PROYECTO DE REFORMA DE LAS PISCINAS MUNICIPALES DE CINTRUÉNIGO –CUMPLIMIENTO REQUERIMIENTOS DE SANIDAD (D.F.86/2018)

FASE II – RENOVACIÓN DE INSTALACIONES PISCINAS MUNICIPALES

ANEXO AMPLIACIÓN PRESUPUESTO MAYO 2022

M. I. AYUNTAMIENTO DE CINTRUÉNIGO
J. I. Zuazu Moneo, arquitecto
MAYO 2022

MODIFICACIÓN DISTRIBUCIÓN VESTUARIOS PISCINA MIXTA

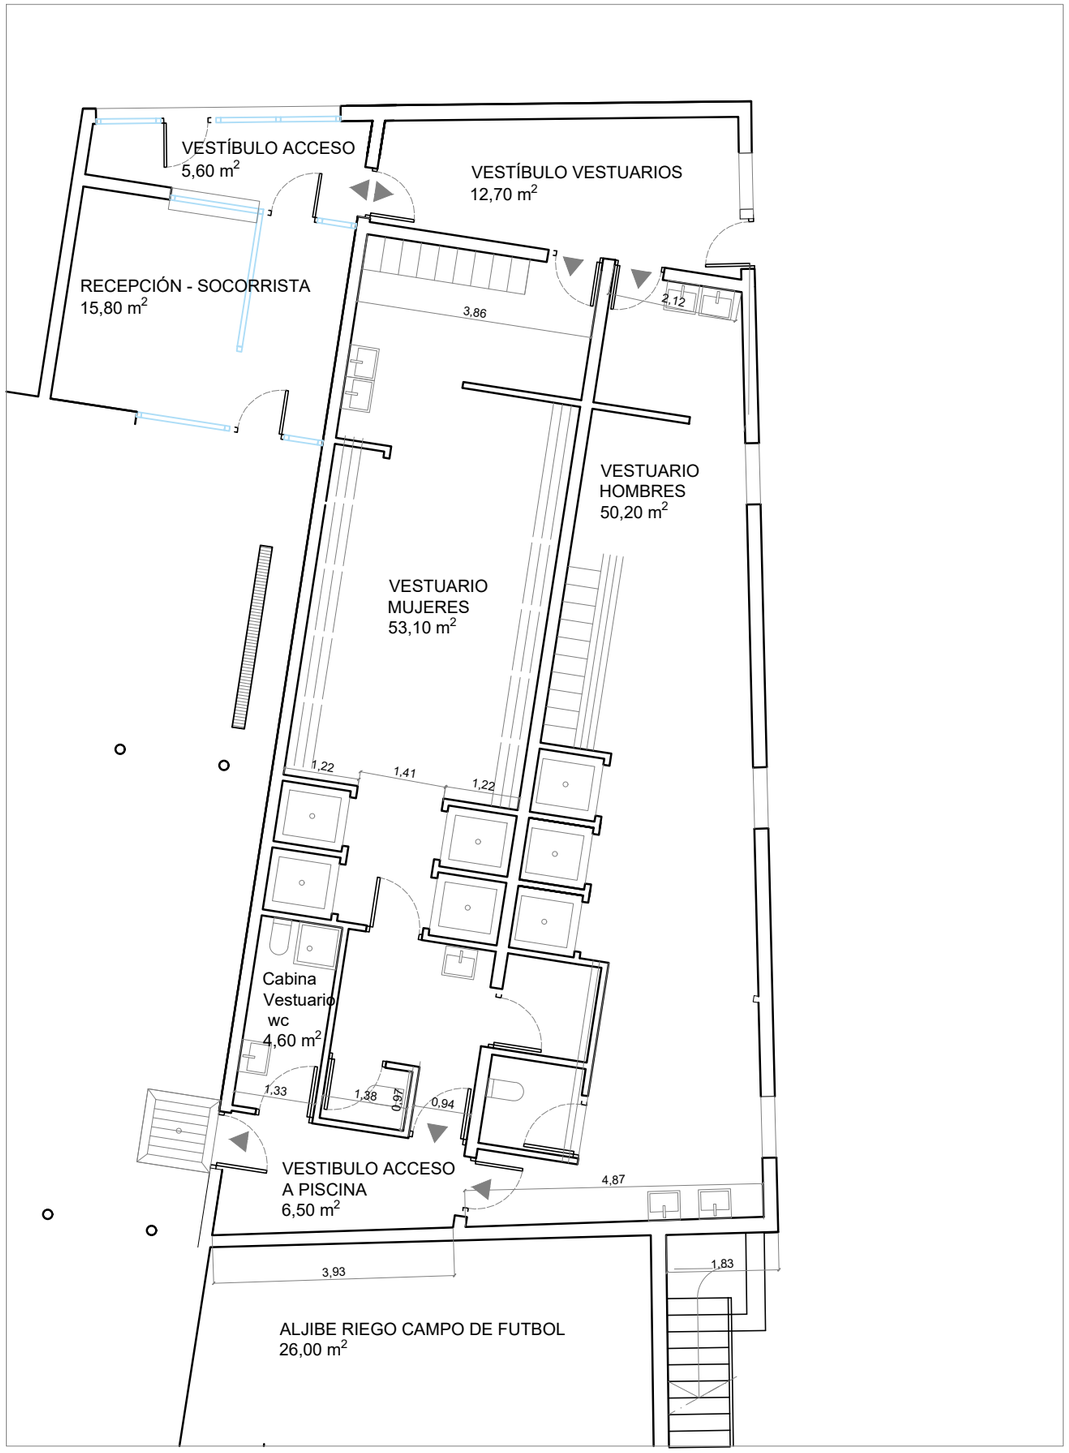
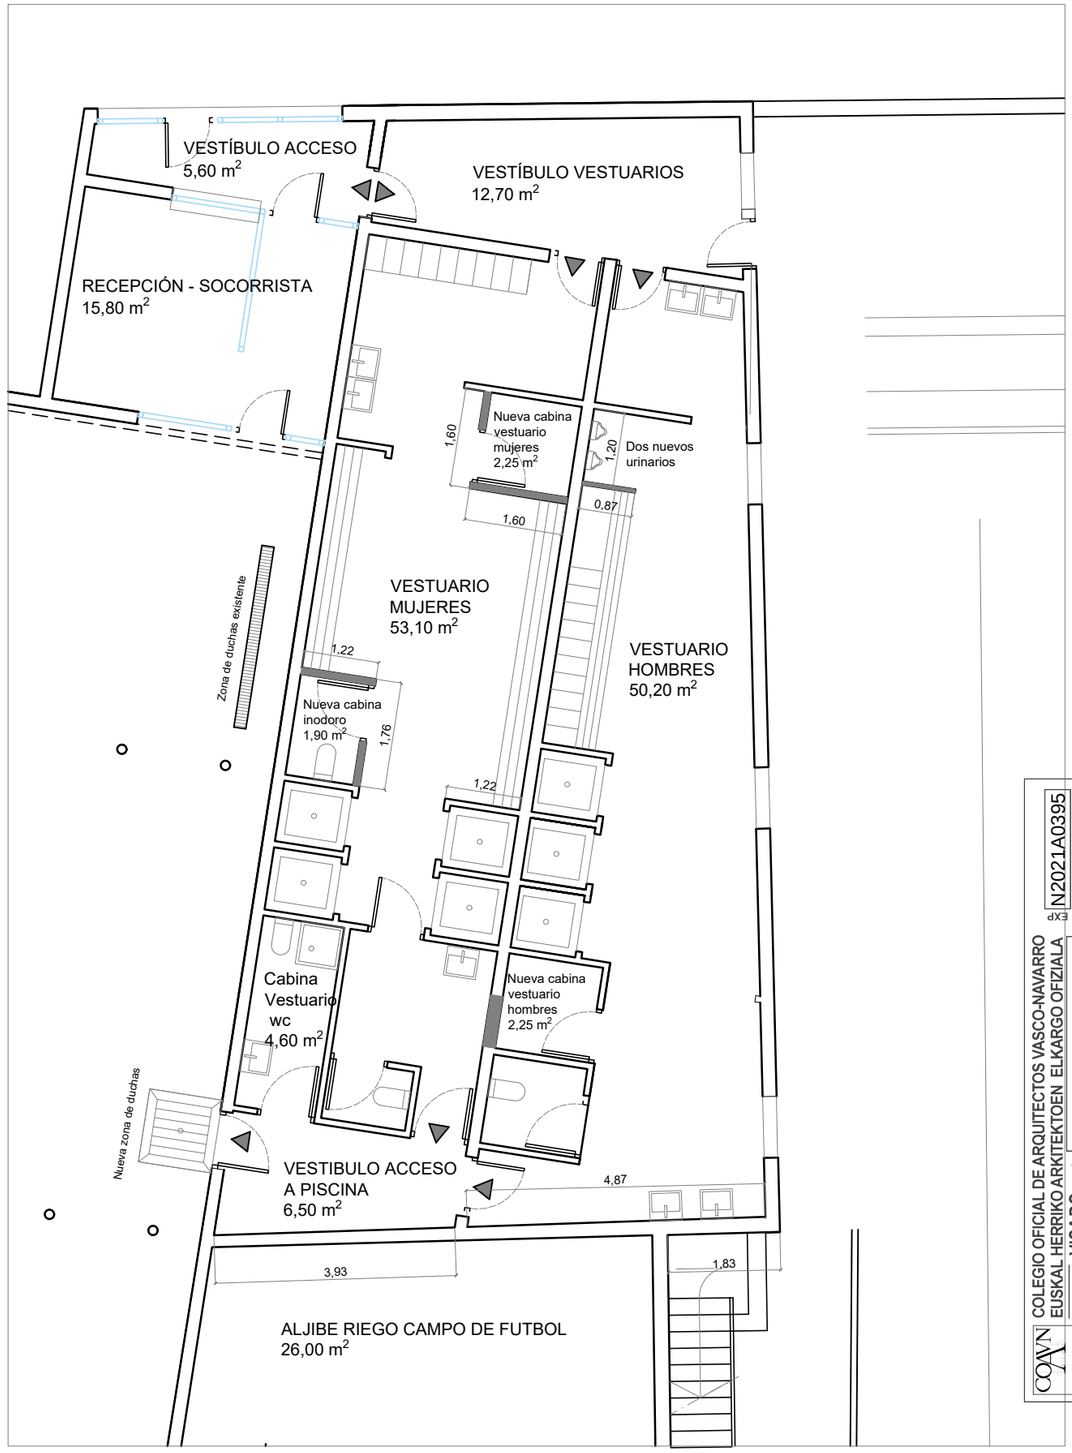
En los vestuarios de la piscina mixta, que son colectivos en ambos sexos, la dotación mínima, considerando que la superficie de lámina de agua es de 325 m2, debería ser:

> **Mujeres:** una cabina y una ducha de uso individual, dos inodoros y dos lavabos.
>
> **Hombres**: una cabina y una ducha individual, dos inodoros y dos lavabos.

- **Vestuario de Mujeres**: Vestuario colectivo, es decir, banco corrido, perchero, taquillas, con UNA CABINA, CUATRO DUCHAS INDIVIDUALES, UN INODORO, TRES LAVABOS. En consecuencia, para cumplir el D.F. sería necesario **disponer un inodoro más**.
- **Vestuario de Hombres**: Vestuario colectivo, es decir, banco corrido, perchero, taquillas, SIN CABINA INDIVIDUAL, TRES DUCHAS INDIVIDUALES, UN INODORO, CUATRO LAVABOS. En consecuencia, para cumplir el D.F. sería necesario **disponer una cabina individual y un inodoro más, o alternativamente dos urinarios**.

En consecuencia, se incrementa el presupuesto del proyecto de la Fase II de la reforma de las piscinas con un nuevo capítulo, 4.4.2, con un importe de PEM de 8.438'37 €, donde se prescribe la configuración de sendas cabinas una de vestuario individual (vest. Mujeres) y otra de inodoro (vest. Hombres), a ejecutar con tabiquería seca de pladur antihumedad, así como una cabina individual de vestuario en el vestuarios de Hombres cambiando el acceso actual que se realiza desde el de Mujeres, de manera que esta cabina se incorpora al vestuario masculino. Se valora el alicatado y reposición de pavimentos, en su caso, con el mismo material que los existentes, en todo caso antideslizante C3 en el caso del pavimento, así como las correspondientes adaptaciones de las instalaciones de fontanería, saneamiento y electricidad, y carpintería de compacto fenólico.

Se describe gráficamente en plano de distribución acotado.
